女川原子力発電所 2 号炉審査資料	
資料番号	02DS-4-2(改 1)
提出年月日	2023 年 8 月 23 日

女川原子力発電所 2 号炉  
設置許可基準規則等への適合性について  
(固体廃棄物処理系固化装置の固化材変更)  
< 補足説明資料 >

2023 年 8 月  
東北電力株式会社

第3-1図 固体廃棄物処理系系統概要図

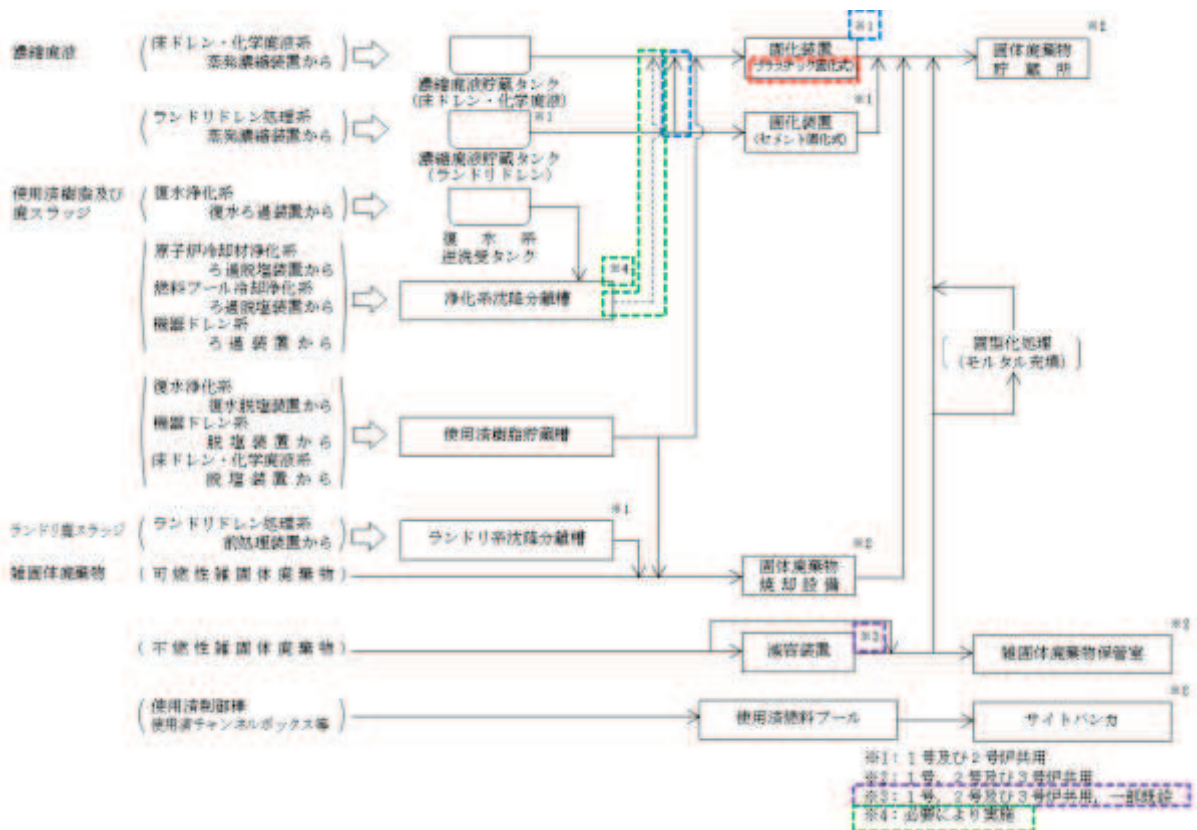
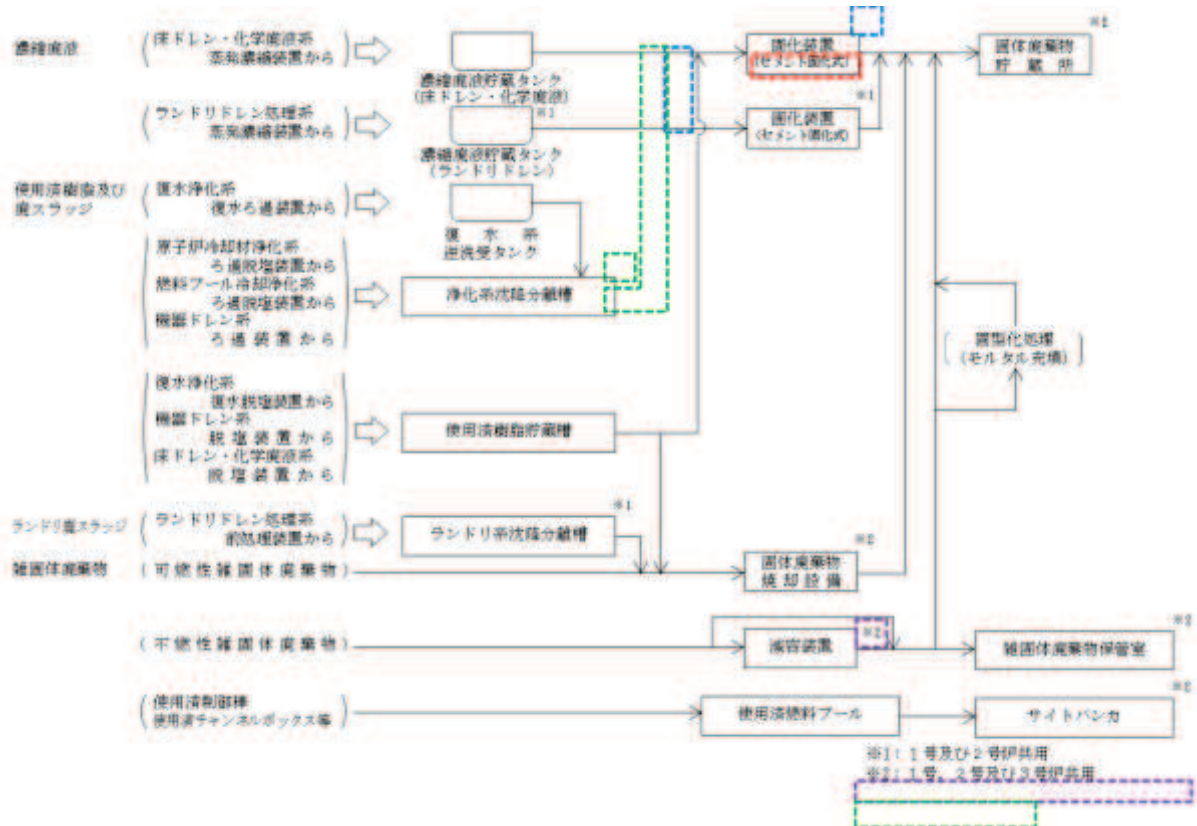
原子炉設置変更許可申請書（令和4年6月1日）（以下「既設置変更許可」という。）本文及び添付書類八に記載しているプラスチック固化式固化装置の固化材を「プラスチック」から「セメント」に変更するとともに、1号炉との共用を取り止める。

また、**浄化系沈降分離槽から固化装置への処理プロセスを削除**する。

使用済粉末樹脂等は、中深度処分の対象廃棄物として、電力大にて処理方法及び処分施設の検討がなされているところであるため、これらについてセメント固化処理の成立性確認は実施していない。従って、今回の固化材変更にあたっては、浄化系沈降分離槽から固化装置への処理プロセスを第 3-1 図のとおり削除する。

第4-2図 変更前後の機器配置イメージ (1/2)

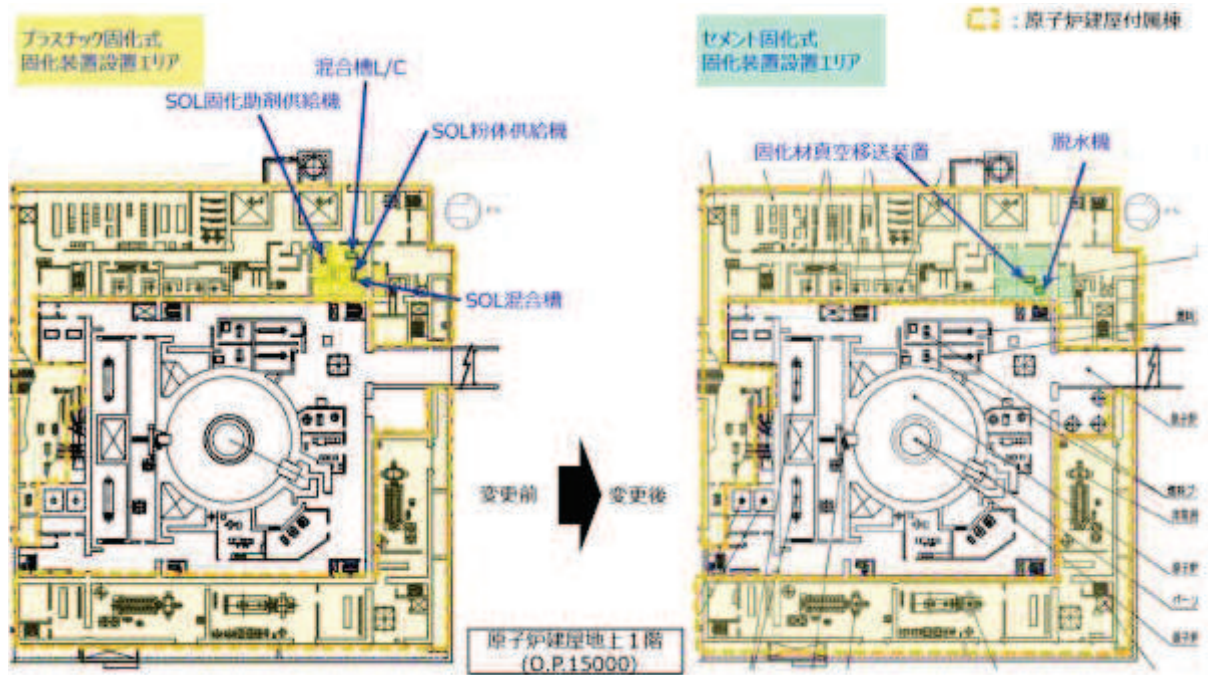
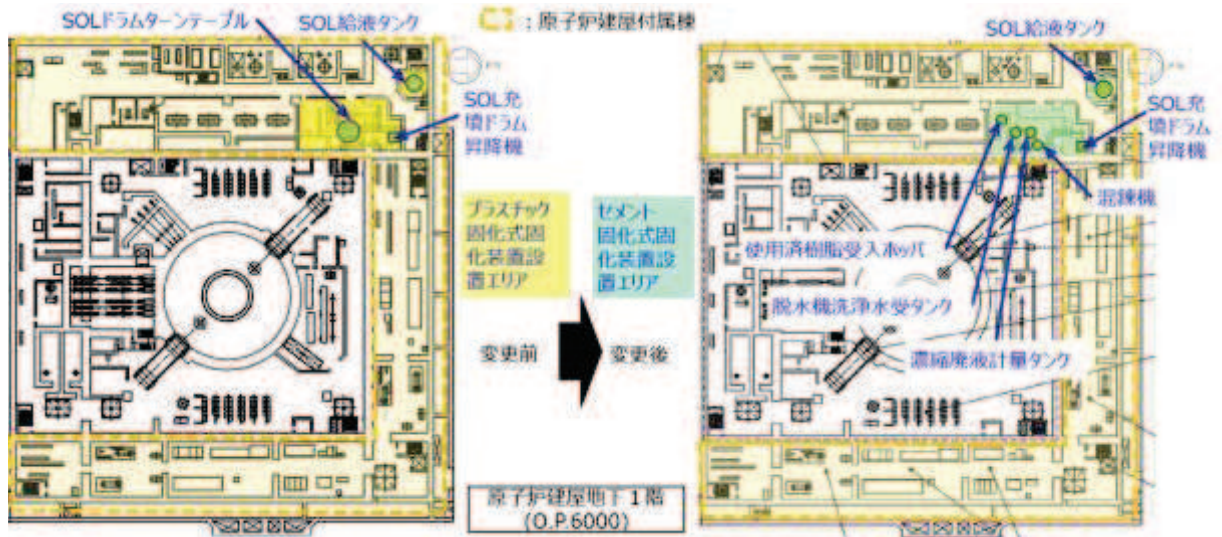
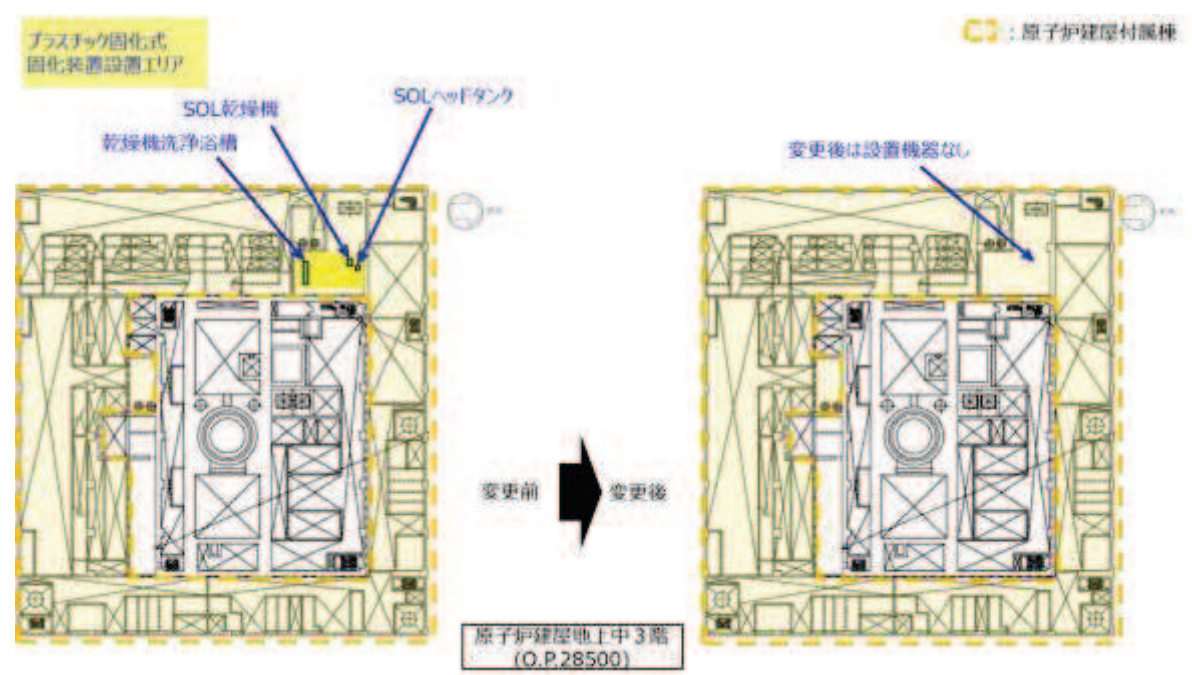
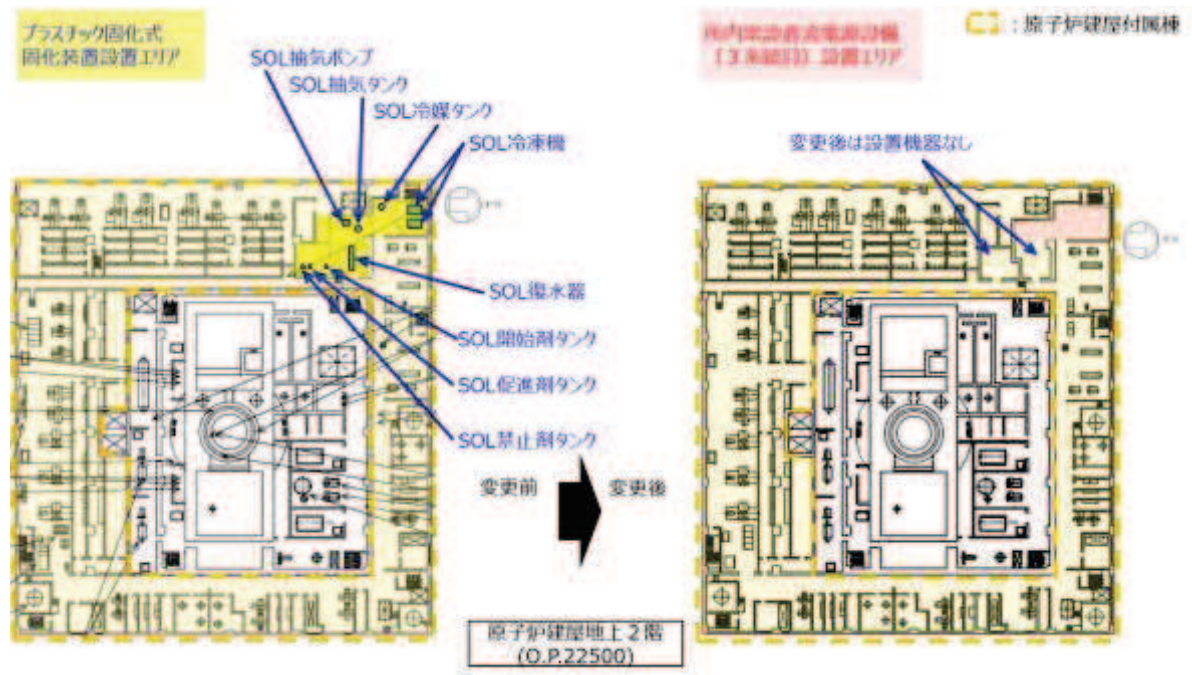
濃縮廃液及び使用済樹脂を固化するために原子炉建屋付属棟に設置した固化装置の固化材を「プラスチック」から「セメント」に変更することに伴い、固化装置のうちプラスチック固化に関する機器等を撤去し、セメント固化専用の機器等を追設する。

セメント固化式固化装置の設置場所を第 4-1 図に示す。また、変更前後の機器配置イメージを第 4-2 図に示す。

プラスチック固化式固化装置の撤去箇所を第4-2図に示す。

第 4-3 図 セメント固化式固化装置概略系統図

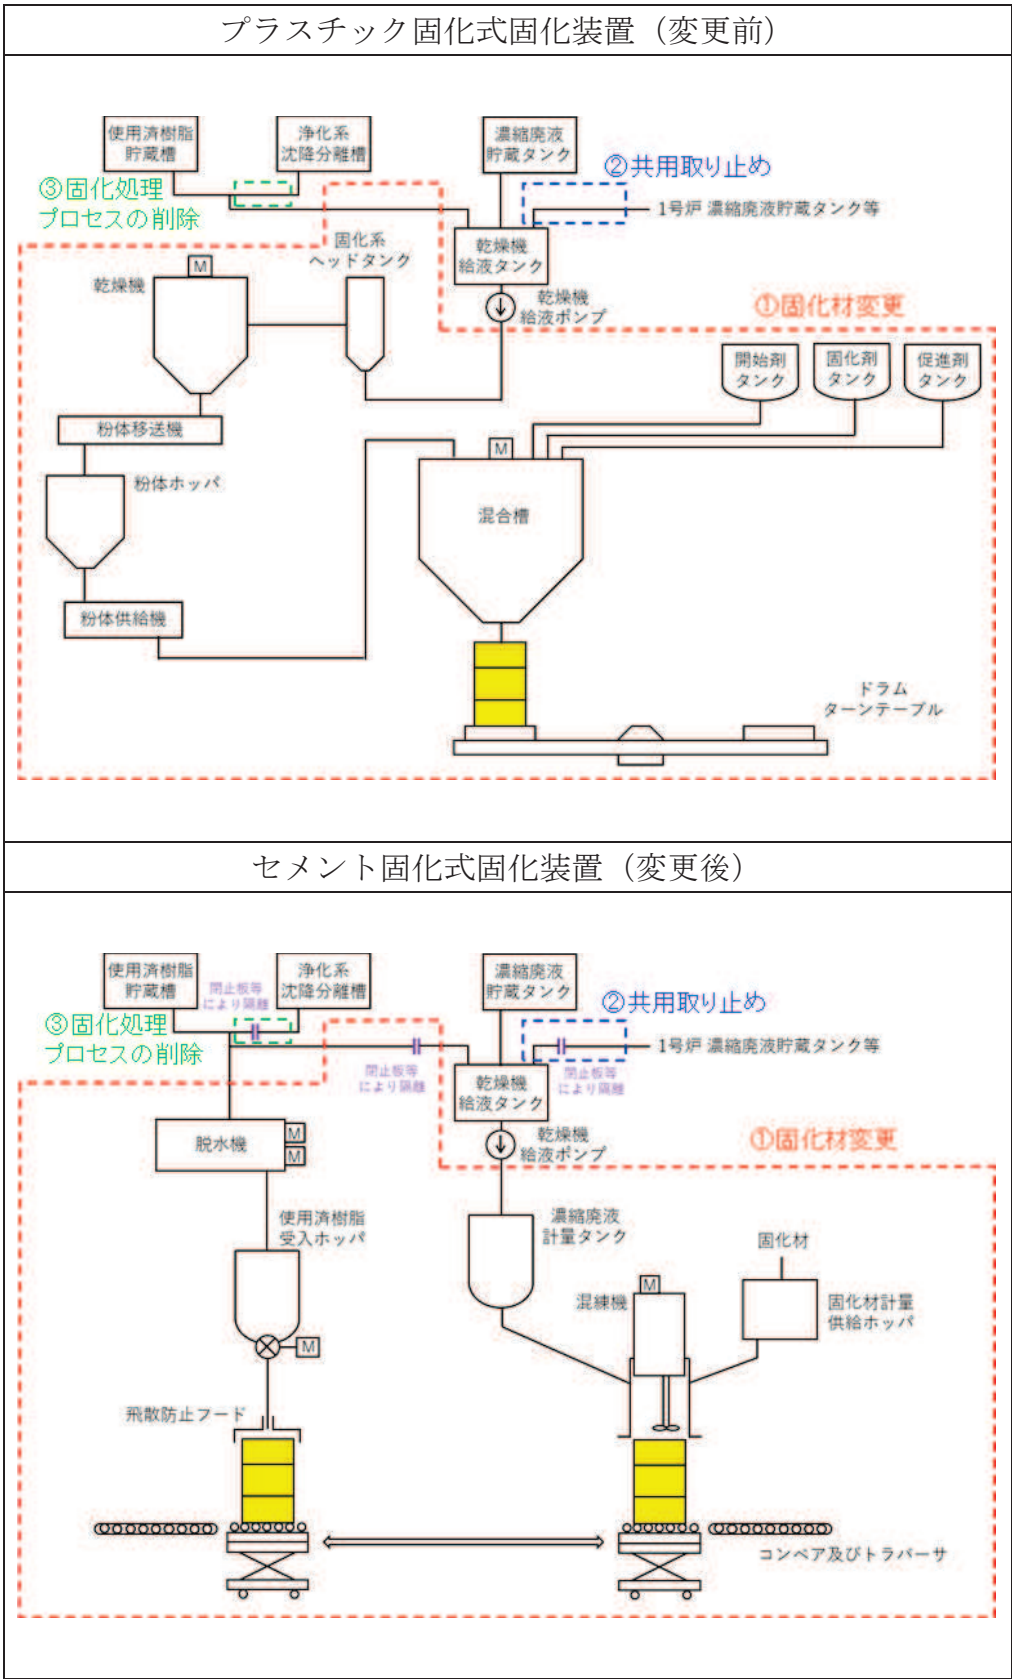
セメント固化式固化装置の仕様を第 4-2 表、セメント固化式固化装置概略系統図を第 4-3 図に示す。

※1 セメント固化する放射性廃棄物は、床・化学濃縮廃液及び使用済粒状樹脂である。固化処理については、床・化学濃縮廃液及び使用済粒状樹脂を模擬したうえで、セメント固化の成立性を確認している。

※2 攪拌方式は、インドラム方式を採用する。攪拌方式には、インドラム方式とアウトドラム方式がある。インドラム方式は、セメント固化体の発生量が増加するが、設備が簡素で保守性に優れるメリットがある。
